СЕКТОР ЗА НАБАВКЕ И ЦЕНТРАЛНА СТОВАРИШТА

Број: 17/17 -2085

ПРЕДМЕТ: Питања и одговори број 2, за јавну набавку Резервни делови и материјал за напојне уређаје за телекомуникационе системе, у отвореном поступку, по партијама
(број набавке 29/2017)

Слика 1: Изглед батеријског паковања 2,4V/ 8Ah

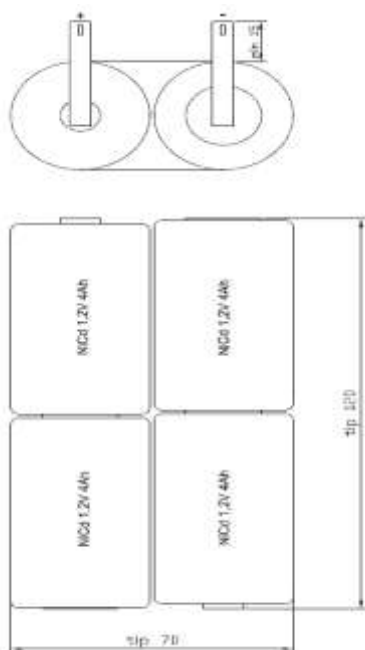
У оквиру конкурсне документације Наручилац у партији 1 под рб. 5 дефинише добро: „Пуњива батерија 2.4V/8Ah NiCd“ при чему не дефинише облик, тип израде и спољне димензије батеријског пака. Молимо наручиоца да прецизно дефинише физички изглед и облик батеријског пака имајући у виду члан 70. ЗЈН. Такође, сматрамо да је неопходно да Наручилац испоштује услове из члана 71 тачка 1 ЗЈН.

Батеријско паковање је дефинисано техничком спецификацијом а појашњава се и сликом 1. У циљу испуњења услова дефинисаних члановима 70 и 71 ЗЈН а у већ измењеној техничкој спецификацији иза назива добра је додато „или одговарајуће“.
